令04原機(科研)024
令和5年2月28日

使用前確認申請内容の変更について

令和3年4月28日付け令03原機(科研)002をもって申請(令和3年6月14日付け令03原機(科研)004、令和4年4月7日付け令04原機(科研)003、令和4年8月12日付け令04原機(科研)011、令和4年9月6日付け令04原機(科研)012及び令和4年9月29日付け令04原機(科研)015をもって変更)しました国立研究開発法人日本原子力研究開発機構原子力科学研究所JRR-3に係る使用前確認申請書の記載事項の一部を変更しましたので、核燃料物質の使用等に関する規則第2条の5第3項の規定に基づき、別紙のとおり変更の内容を説明する書類を提出いたします。

変更後申請書
(変更箇所に下線)

図 4－1 中性子散乱実験用貯蔵箱の設置概略図

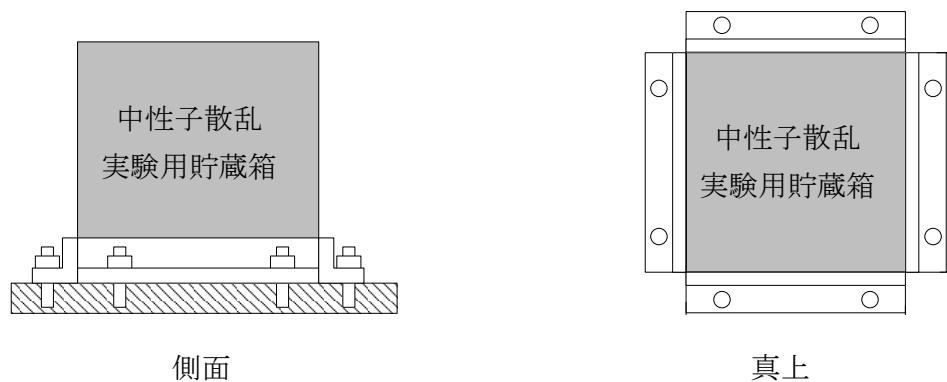
中性子散乱実験用貯蔵箱は、移動しないように設置枠を用いて固定される。第1項について、その損壊により公衆の放射線障害を及ぼすことがないよう1.2Ciの水平震度が作用した場合において、移動・転倒しない設計とする。中性子散乱実験用貯蔵箱は自立型であり、原子炉建家及び実験利用棟に直置きされるものである。表1に、原子炉建家及び実験利用棟に直置きした中性子散乱実験用貯蔵箱に1.2Ciの水平震度が作用した結果、その転倒モーメントM₁が復元モーメントM₂を超えず、転倒しないことを確認した耐震強度結果を示す。

また、中性子散乱実験用貯蔵箱の設置枠によって、中性子散乱実験用貯蔵箱に1.2Ciの水平震度が作用した結果、据付ボルトに作用するせん断応力が、許容せん断応力を超えず、移動しないことを確認した耐震強度結果を表2に示す。

- ・中性子散乱実験用貯蔵箱の設置枠の据付ボルトが SS400 及び寸法（呼び径：M10）であること。
- ・中性子散乱実験用貯蔵箱の設置枠が図 4-1 に示すとおり、据付ボルト（8本）によって据付けられていること。

検査対象	基準
中性子散乱実験用貯蔵箱	<ul style="list-style-type: none">・中性子散乱実験用貯蔵箱の設置枠の据付ボルトが SS400 及び寸法 (呼び径 : M10) であること。・中性子散乱実験用貯蔵箱の設置枠が図 4-1 に示すとおり、据付ボルト (8 本) によって据付けられていること。
